ÚZEMNÍ PLÁN MĚSTA BRNA

Textová část odůvodnění Příloha č. 4
kapitola 18

ROZHODNUTÍ O NÁMITKÁCH (VČETNĚ ODŮVODNĚNÍ)

b) Veřejná projednání Návrhu ÚPmB z roku 2020 (červen)

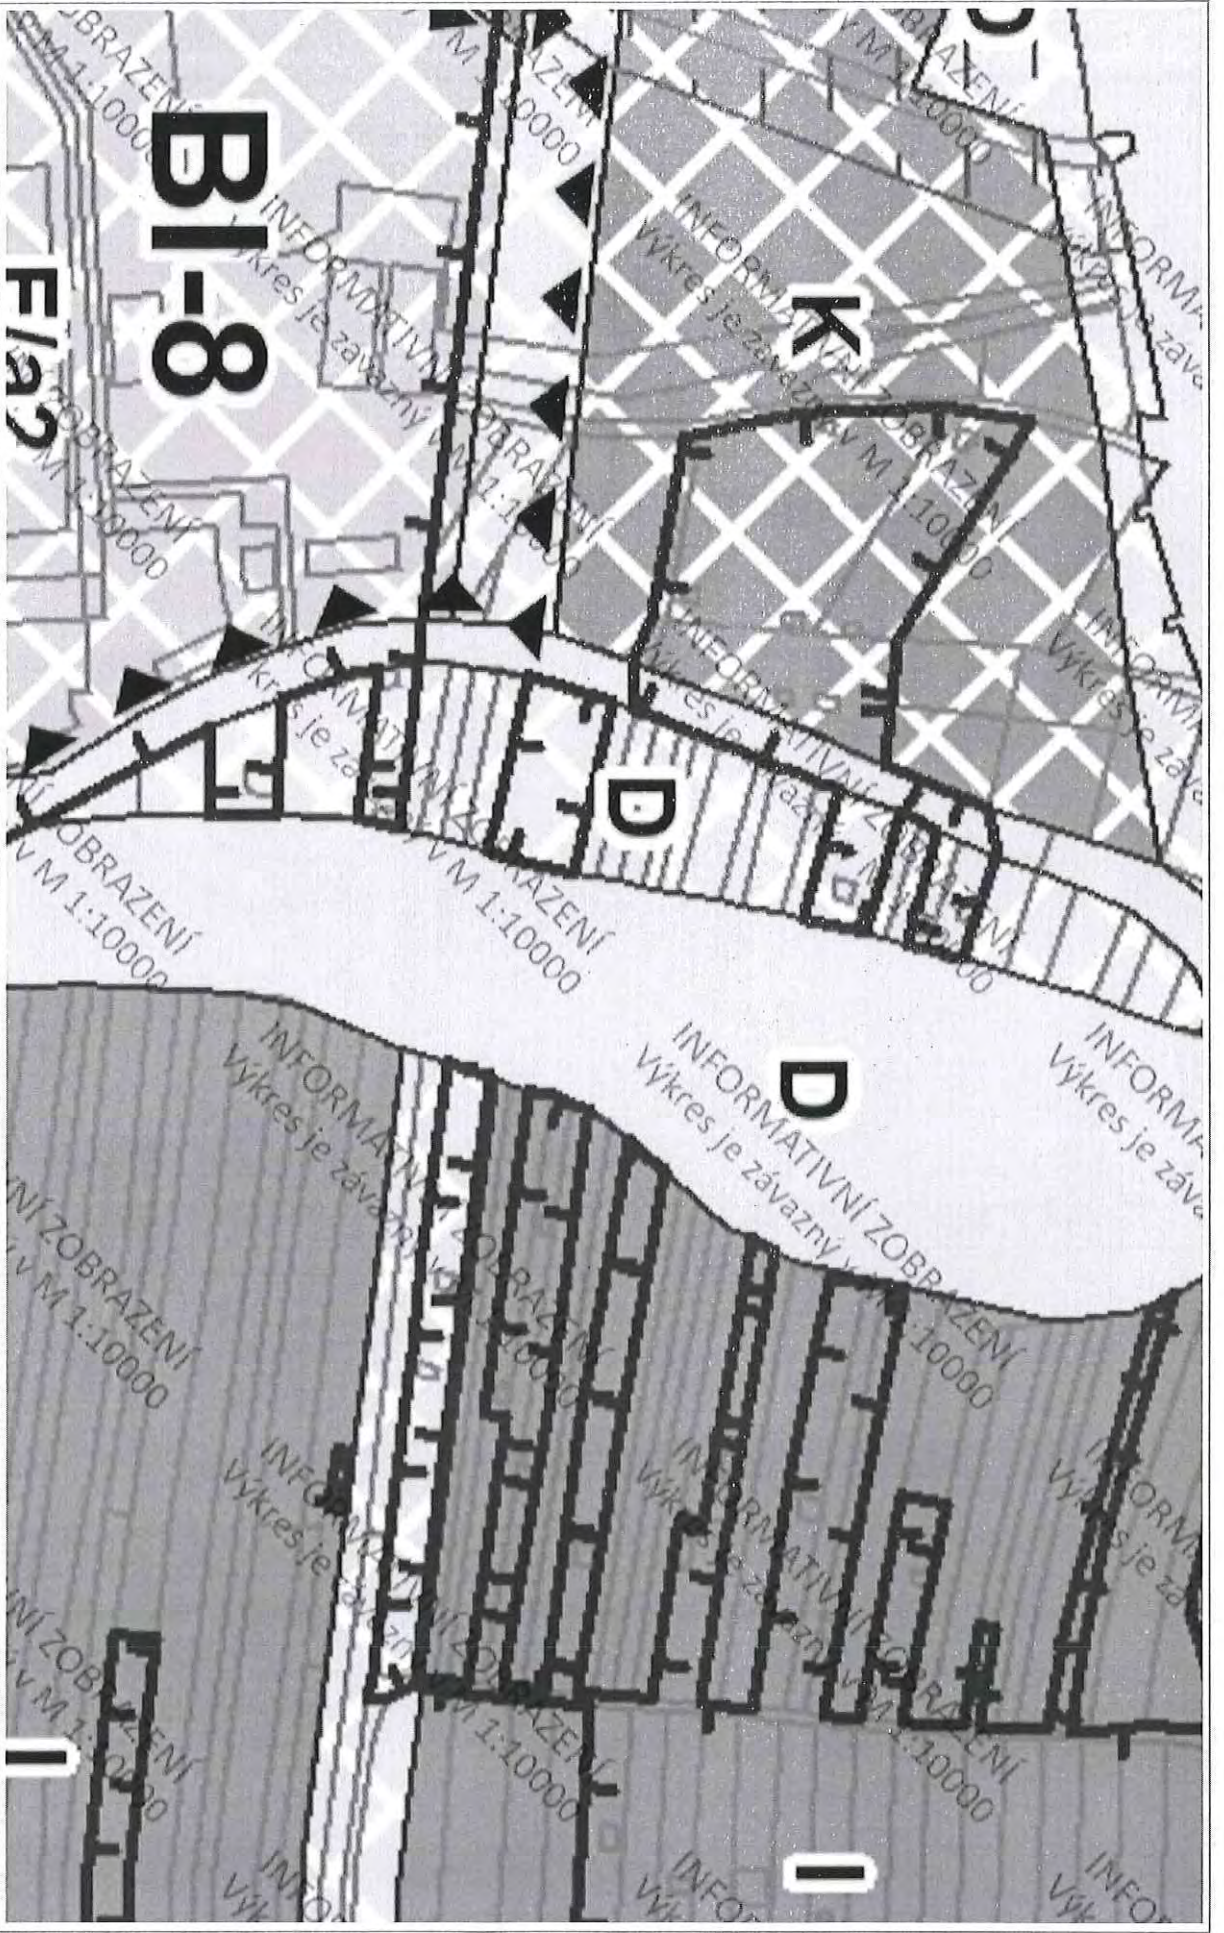
**Nesouhlas se změnou na D na mém pozemku a přilehlých pozemcích.
 Máme tam chaty, ovocné stromky s oplocenou zahradou**

Chtěl bych požádat o změnou na BV

Námitce se nevyhovuje.

V rámci námitky je vysloven nesouhlas s vymezením plochy dopravní infrastruktury D mezi ulicí Vinohradskou a stávající železniční tratí – Brno hl. n. – Brno - Chrlice a je požadováno bydlení B/v2.

Plocha bydlení B nebyla v území shledána jako vhodná z důvodu blízkosti dálnice D1 a obklopení dopravními stavbami. Současně se jedná o pozemky, dotčené ochranným pásmem mezinárodního letiště Brno-Tuřany). Výhledově je rovněž předpokládáno rozšíření železniční trati a realizace záměru BI/1, komunikace, která by měla odlehčit zátěži na stávající ulici Kaštanové a zajistit obsluhu průmyslových areálů při ulici Jahodové.

Z výše uvedených důvodů nelze námitce vyhovět.

číslo 1 (zářez)

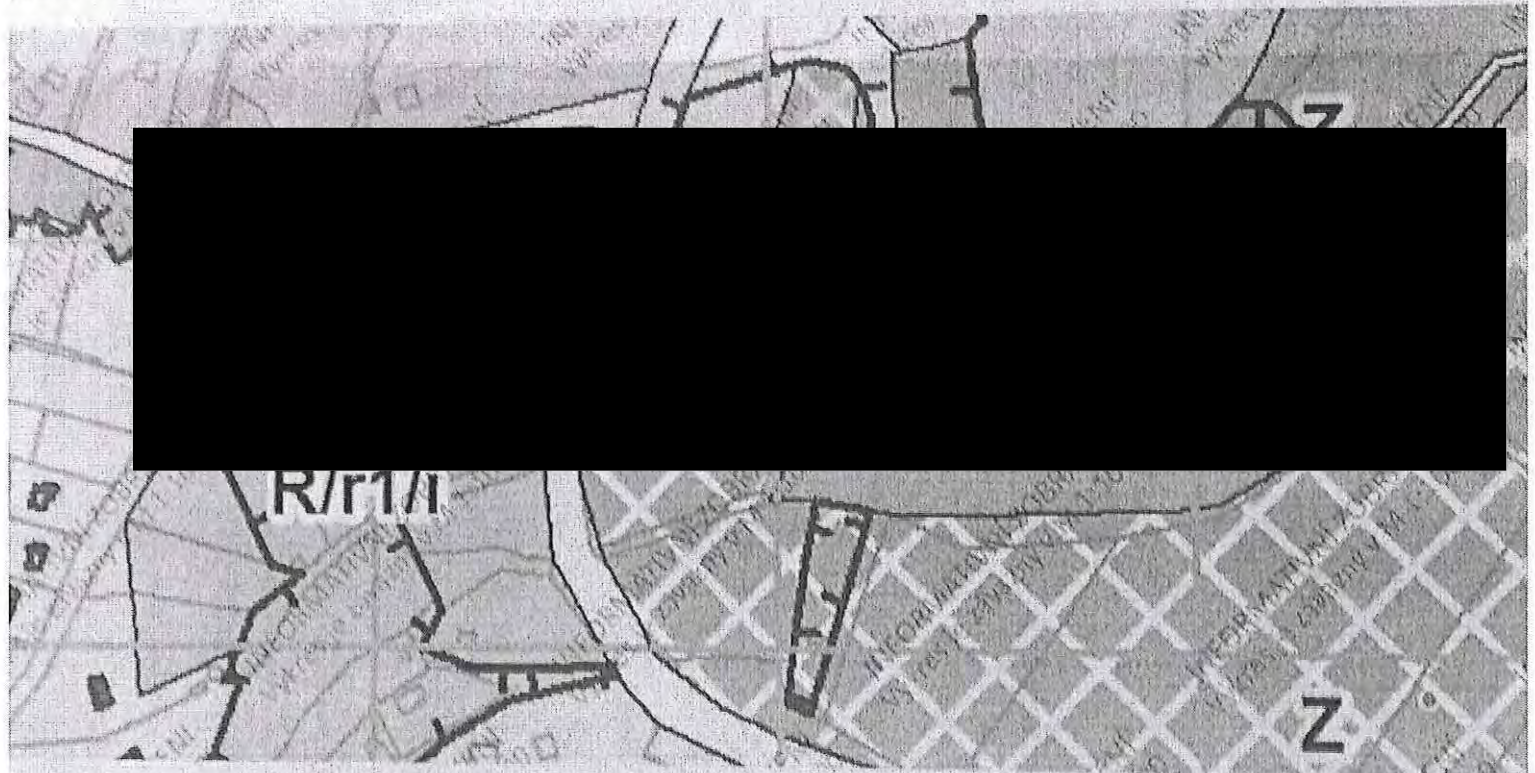
m územním plánu je uvedený pozemek p.č. [redacted] veden jako plocha městské zeleně s předkupem pro veřejné prostranství. U takov
ožně s pozemkem cokoli provést a zásadně omezuje vlastnické právo majitele.
byl omezen rozvoj Brněnské přehrady jakožto celku, protože se jedná o jediný rovinný pozemek u Brněnské přehrady, který by mo
ním a volnočasovým aktivitám obyvatelům nějem města Brna.
nitám, aby byl pozemek veden jako městská zeleň a veřejné prostranství, ale jako plocha rekreace, která by mohla být pro obyvat
sa daleko lépe a zároveň by neohrozila zeleň a přírodní ráz krajiny kolem Brněnské přehrady.
